**Lavori di adeguamento e/o miglioramento tecnico funzionale della sezione stradale in t.s. e potenziamento delle intersezioni – 1° Stralcio lungo la S.S. n. 502 "Cingoli" – S.S. n. 78 "Picena" – Belforte del Chienti – Sarnano"**

**PROGETTO DI FATTIBILITA' TECNICO ECONOMICA**

**STUDIO PRELIMINARE AMBIENTALE  
PARTE GENERALE**

Nota di riscontro alla richiesta di integrazioni

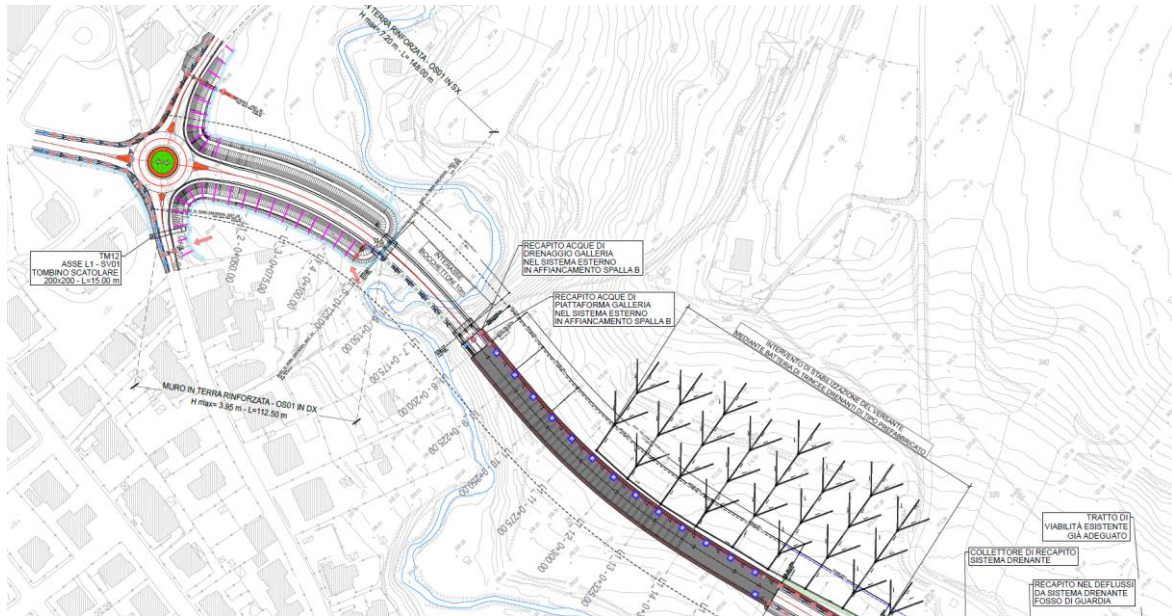
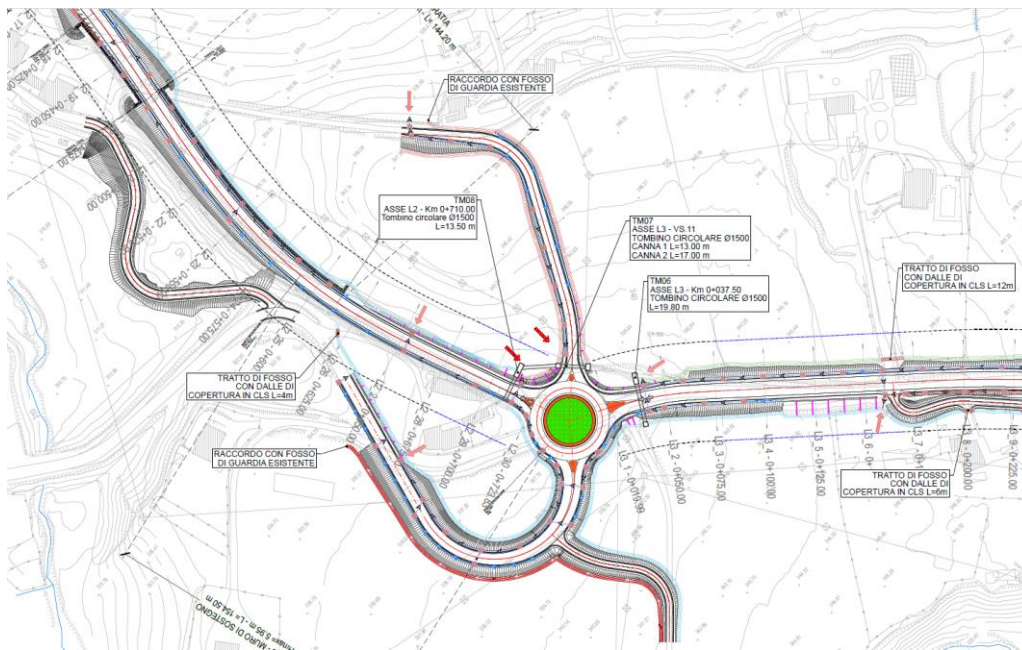
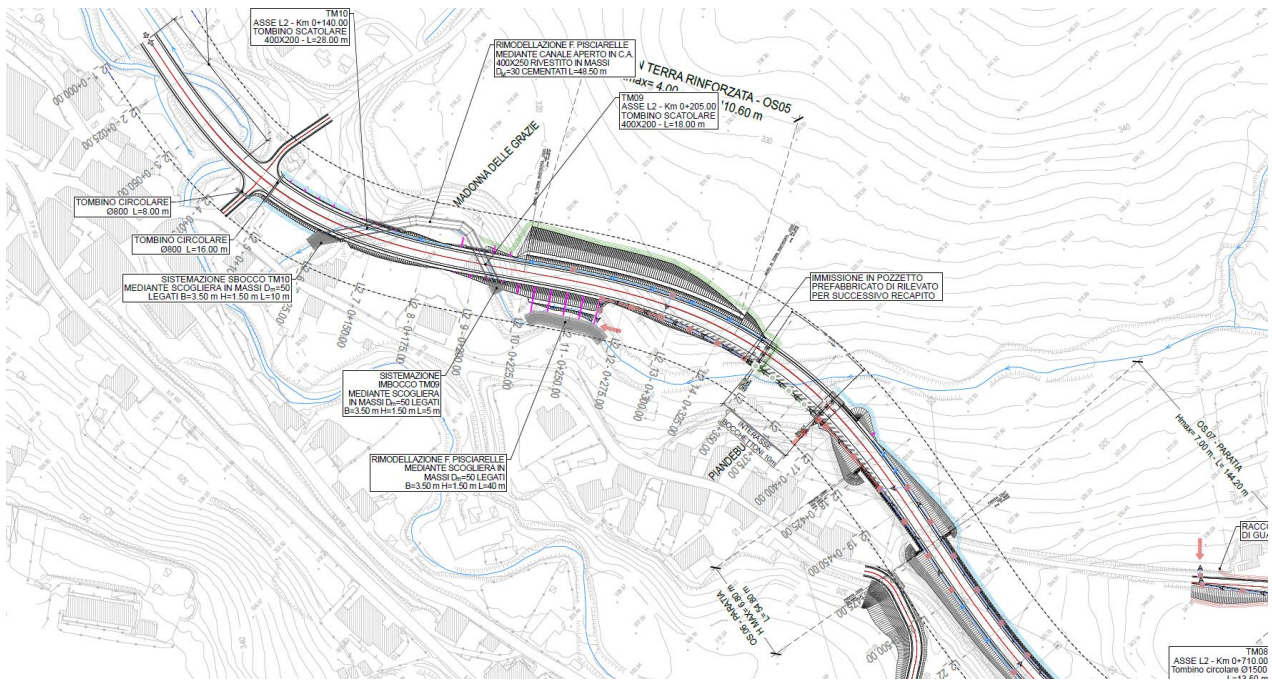
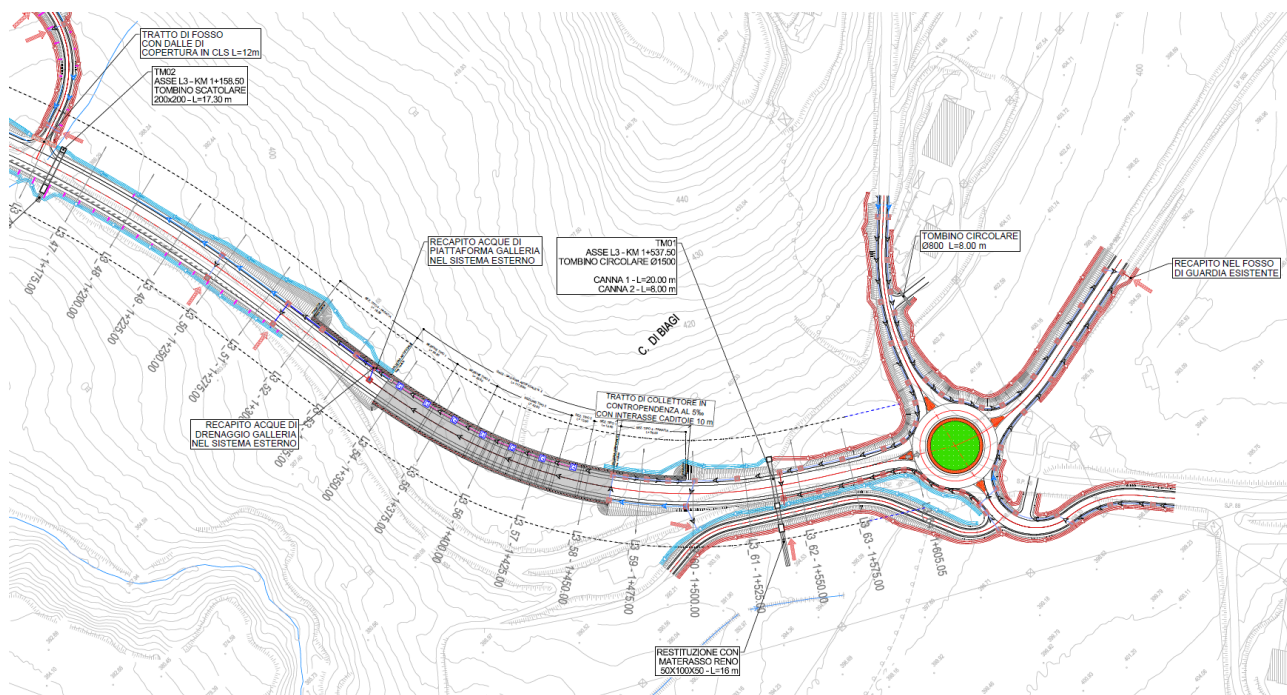
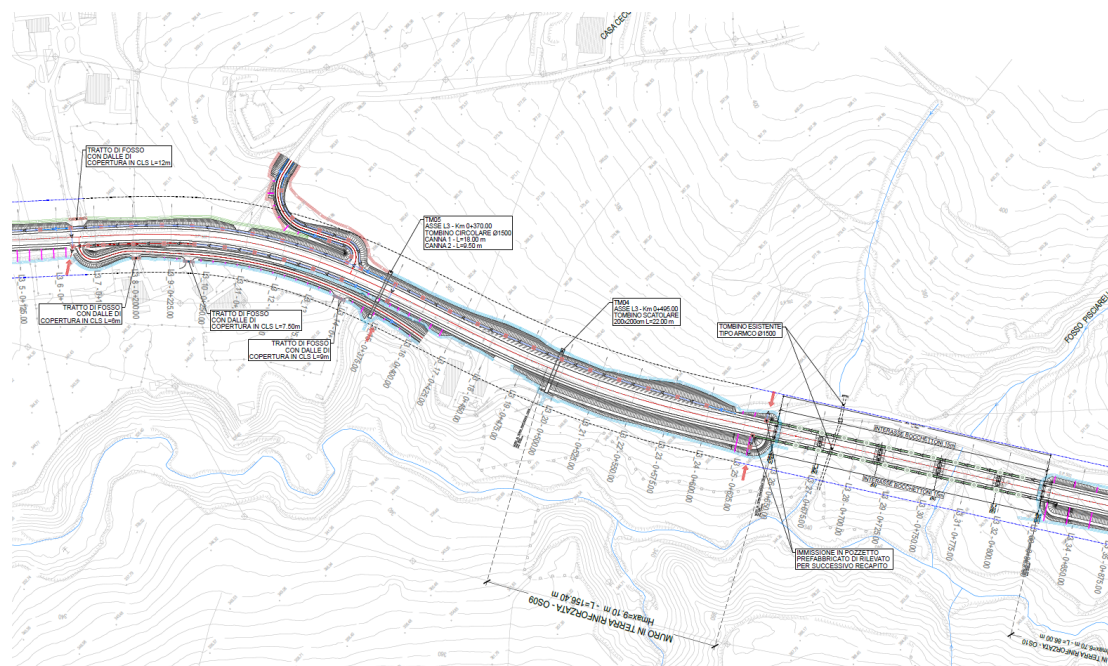
*7.4. Si richiede di produrre planimetria delle acque, completa di legenda, che illustri e distingua chiaramente il percorso delle linee acque meteoriche non sottoposte al trattamento e delle acque reflue meteoriche di dilavamento (da trattare), dalla loro origine fino al trattamento e recapito finale. Tale elaborato dovrà rappresentare anche il posizionamento dei manufatti costituenti l'impianto di trattamento, il pozzetto fiscale per il controllo delle acque reflue depurate ed il percorso delle acque di seconda pioggia, per le quali l'ARPAM chiede fin d'ora la possibilità di inviarle direttamente al suddetto pozzetto fiscale.*

Si riportano a seguire stralci planimetrici delle previsioni di trattamento delle acque che potrà essere approfondita nei successivi livelli progettuali.

RECAPITO FINALE		RACCOLTA CON CUNETTA ALLA FRANCESE TIPO L100
NB : per i particolari costruttivi e dettagli consultare le apposite tavole.
